# **ОБЩИЙ ПЕРЕЧЕНЬ ТРЕБОВАНИЙ**

## **ко всем проектируемым и строящимся объектам**

### **Судостроительного комплекса «Звезда»**

Данный общий перечень требований сформирован из опыта эксплуатации существующих зданий и сооружений (далее – ЗиС) на территории ССК «Звезда» и подлежит обязательному учету при проектировании ЗиС.

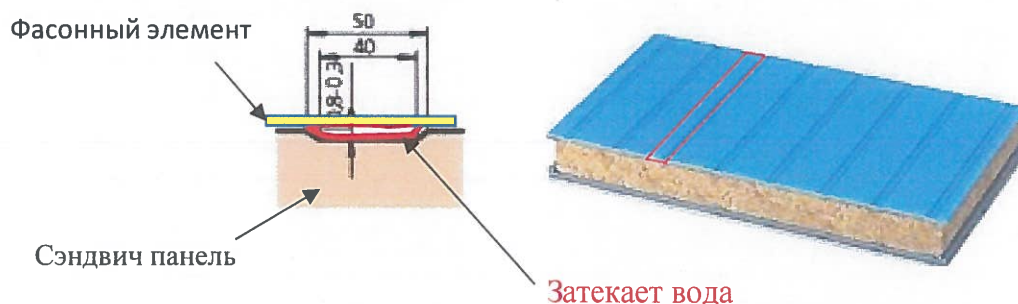
1.3.2. В процессе эксплуатации зданий обнаружено негерметичное примыкание в местах стыковки сэндвич панелей, наличие зазоров и щелей, в результате чего возникают протечки и мостики холода (подтверждено обследованием Блока корпусных производств).

Во избежание указанных недостатков, при устройстве ограждающих конструкций:

- Предусмотреть использование качественных герметизирующих материалов. Из опыта эксплуатации ЗиС, использование герметика в месте примыкания нащельников, отливов и подобных фасонных элементов не

обеспечивает герметичность узла, так как со временем герметик высыхает и растрескивается, в следствии чего, вода свободно попадает в узел и в помещение.

- При разработке и выполнении узлов учесть ребристость сэндвич-панелей при креплении фасонных элементов (сэндвич-панели негладкие), в целях исключения образования дополнительных мест протечек

### Узлы примыкания стен и кровли

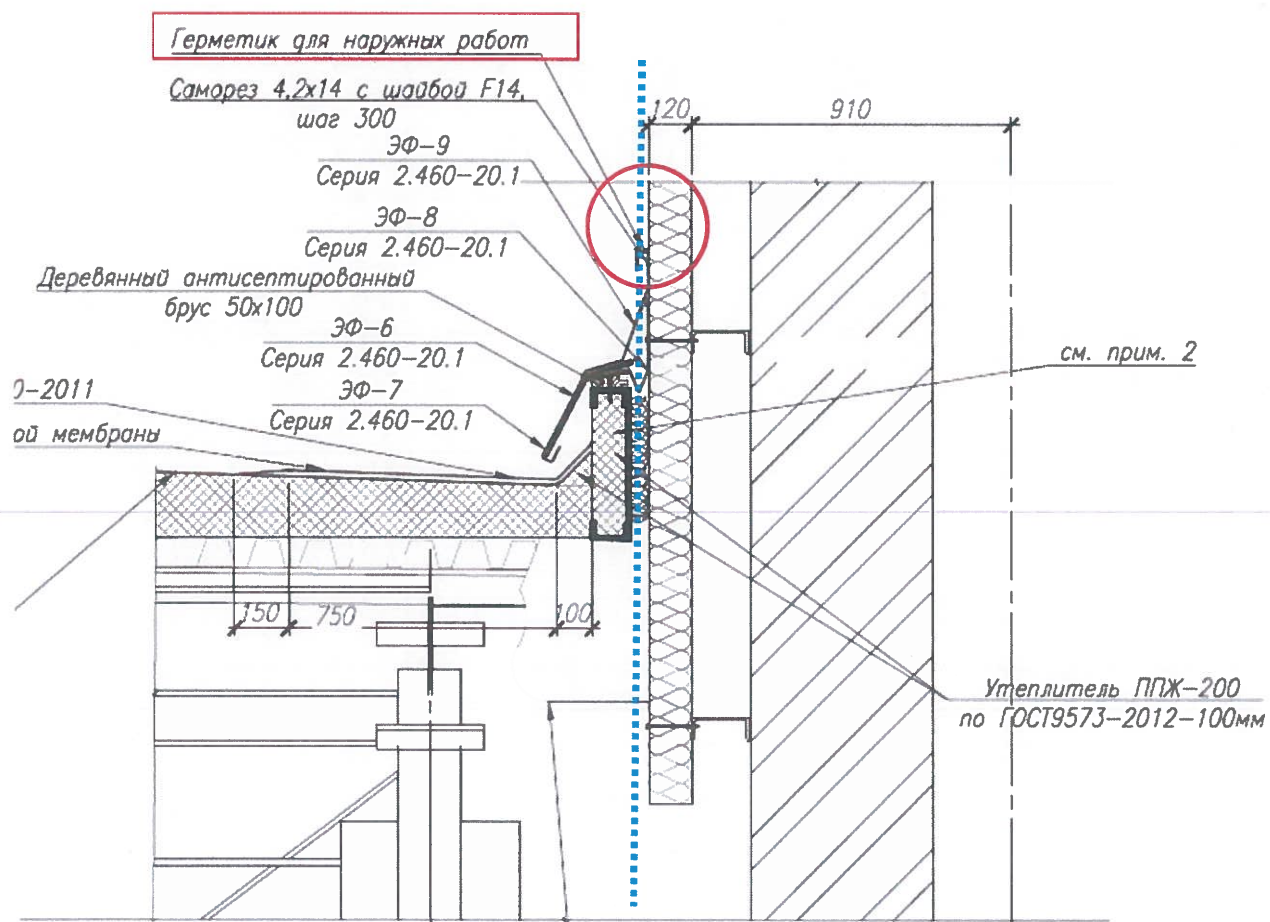
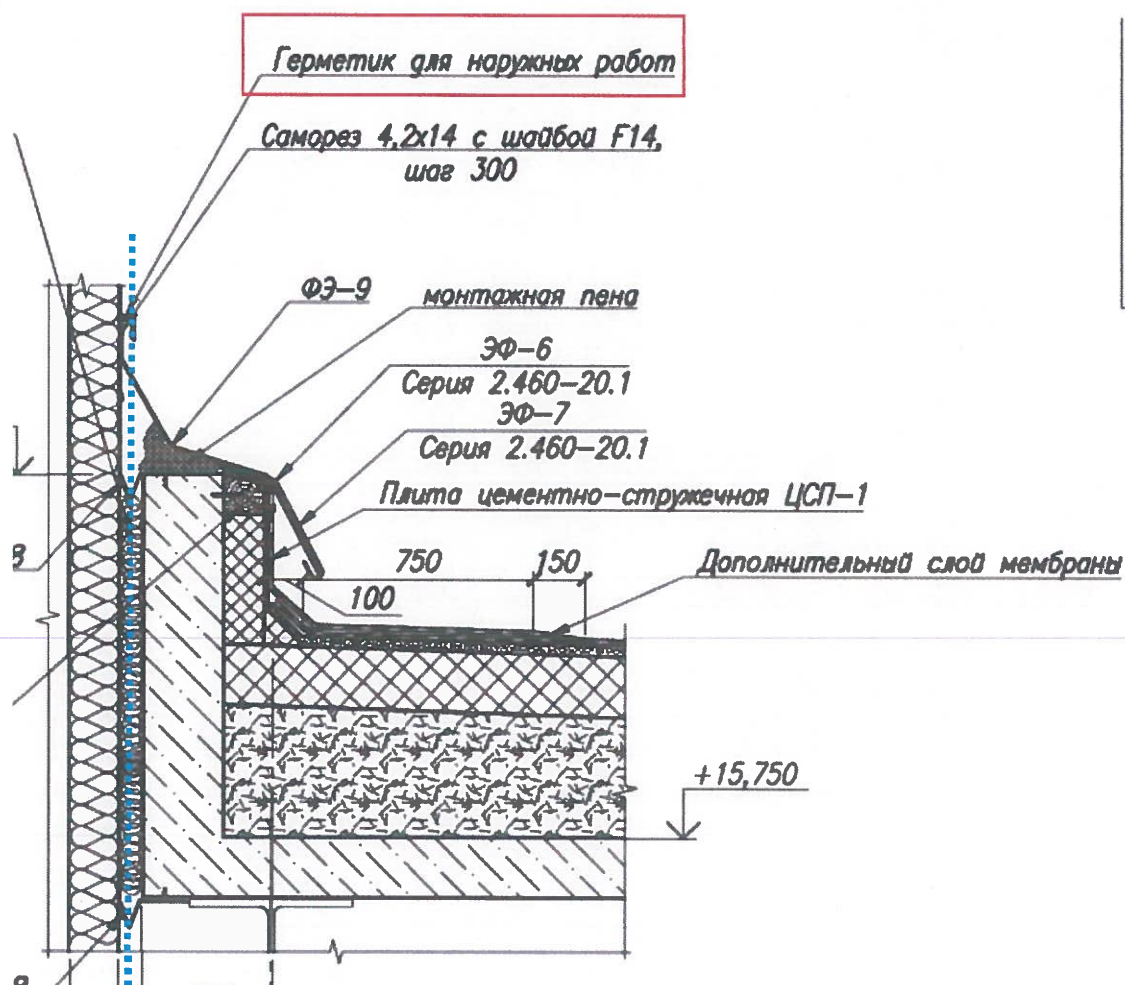
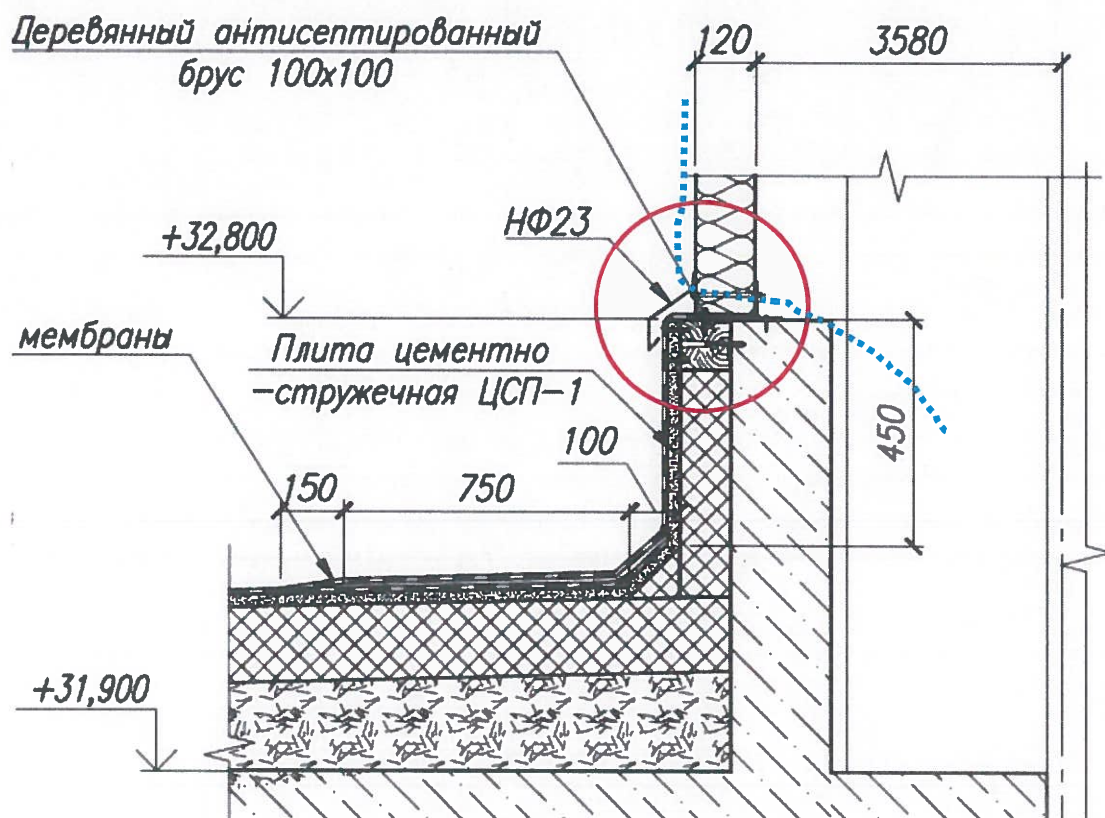
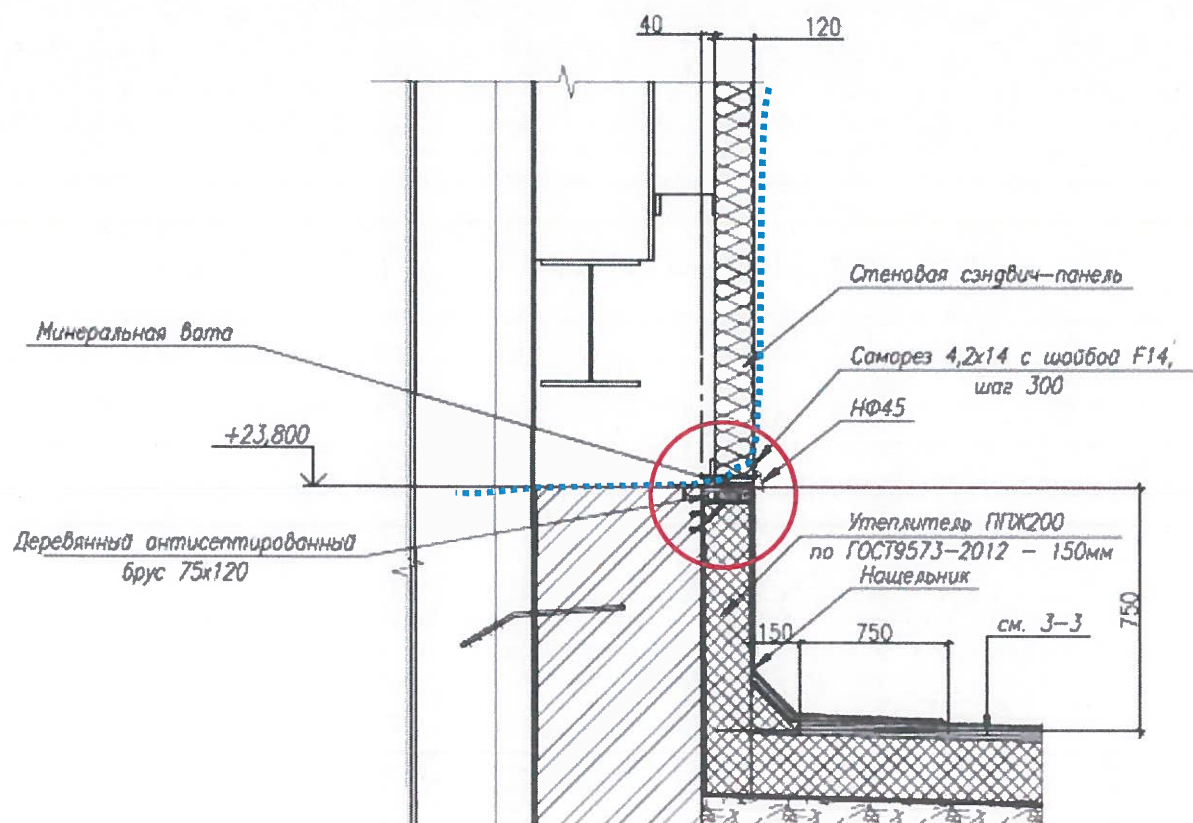
Место образования возможных протечек указано в разрезе и обозначено красным цветом на изображении ниже:

Конструкции узлов, с указанием мест затекания воды, показана далее по тексту, узлы взяты из рабочей документации по объектам II очереди строительства ССК «Звезда».

1.3.3. В рабочей документации разработать решения (узлы) примыканий, с учетом обеспечения их герметичности и защиты от дождевых осадков:

- горизонтальных, вертикальных швов между сэндвич-панелями, угловых элементов;
- элементов стен (карнизы, отливы, фундаменты, кровли) с примыканиями их к сэндвич-панелям, ограждающих конструкций, на предмет их герметичности, для предотвращения появления течей и мостиков холода;
- оконных и дверных блоков (в том числе, откосы) к сэндвич-панелям (в существующих административно-бытовых пристройках Блока корпусных производств и Окрасочных камерах, в местах примыкания окон со стенами возникают множественные протечки).

## Узлы примыкания цоколя и стен

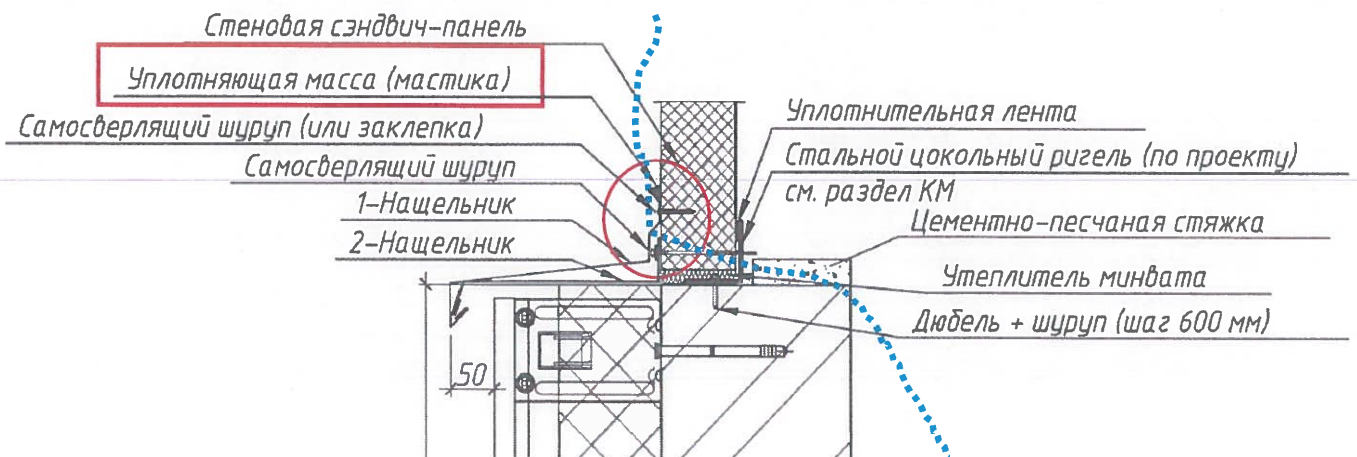
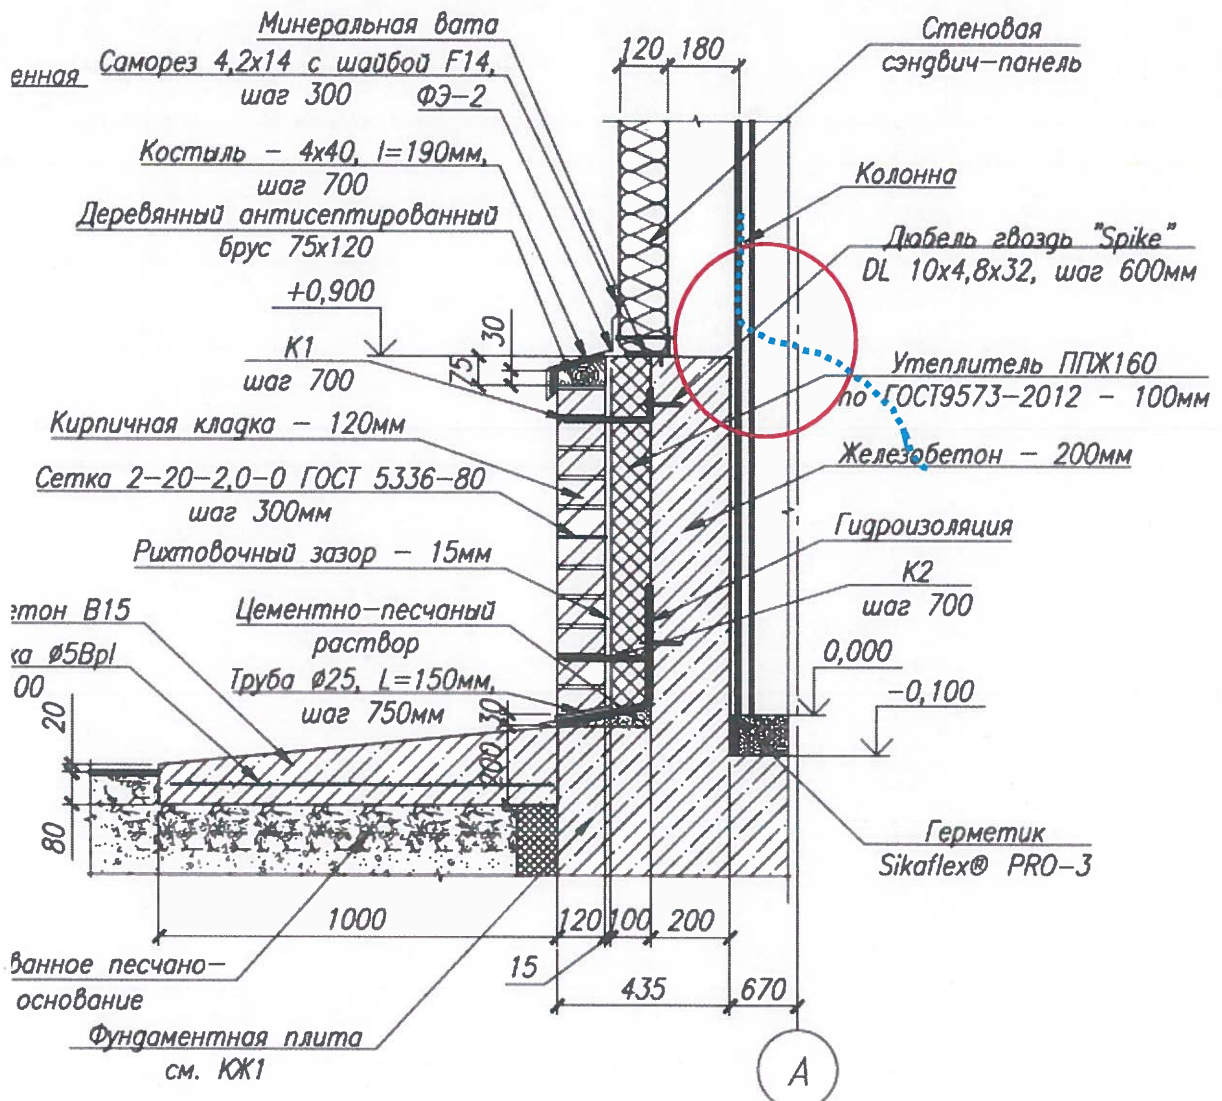
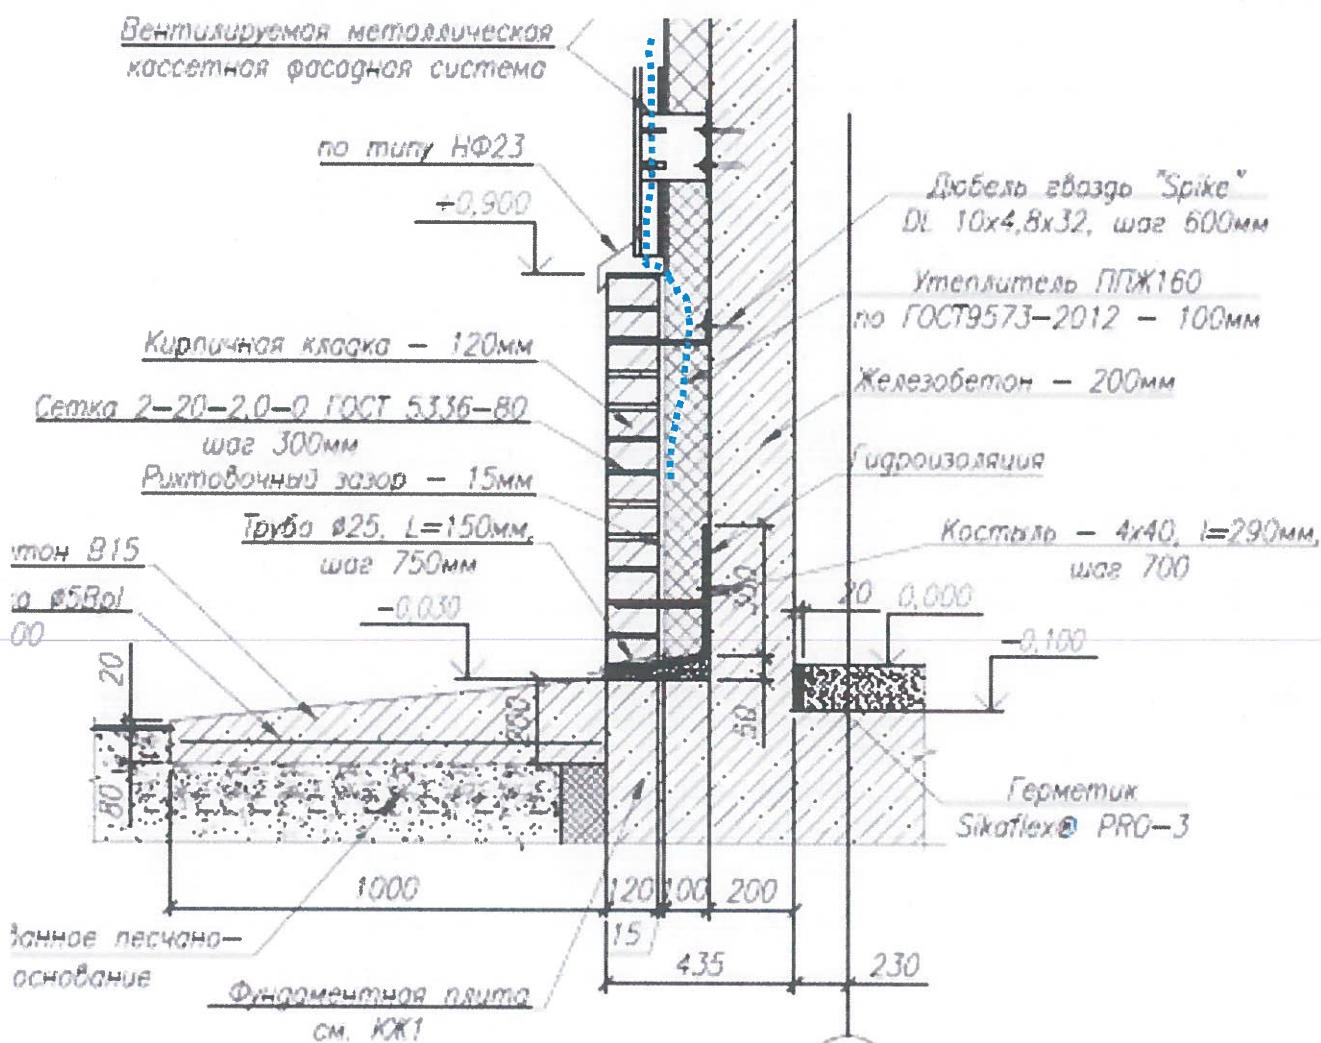
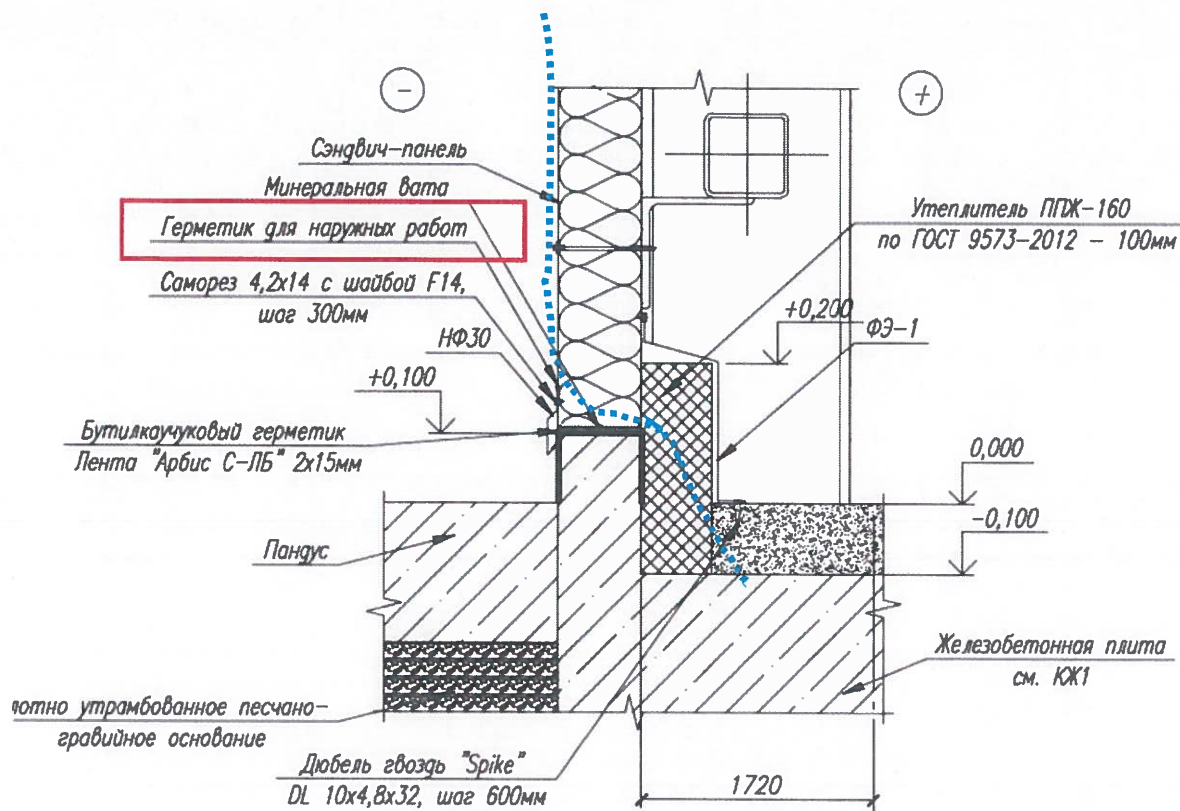
- ..... - движение воды входе дождя
- - место протекания (не герметичное)

#### 1.4. Требования к устройству витражей

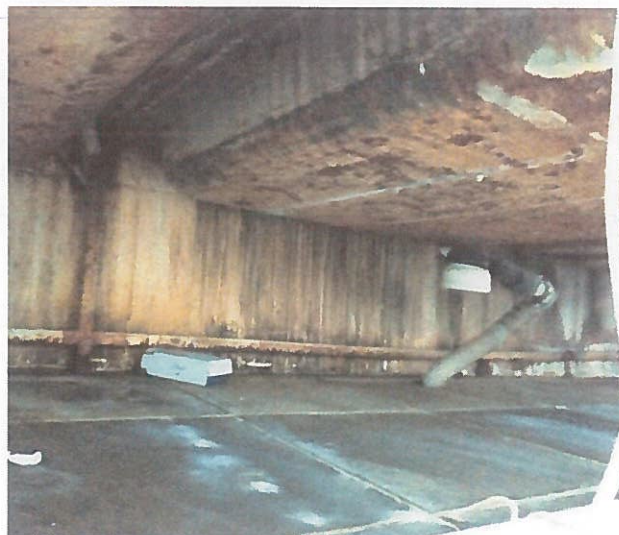
- использование автовышки с внутренней стороны будет ограничено наличием цехового оборудования, производственным процессом.
- применение строительной люльки осложнено отсутствием строительных элементов на кровле за которые можно закрепится (при использовании парапета - конструкции парапета деформируется).
- существующие механизмы (автовышки) на предприятии позволяют работать на высоте до 15м.

Для возможности проведения работ по замене и ремонту конструкций витражей на высоте более 15 м необходимо запроектировать вдоль витражей с внутренней стороны здания передвижные конструкции (подмости, подвесная люлька и т.п.) и доступ к ним. Данные решения продиктованы следующими ограничивающими факторами:
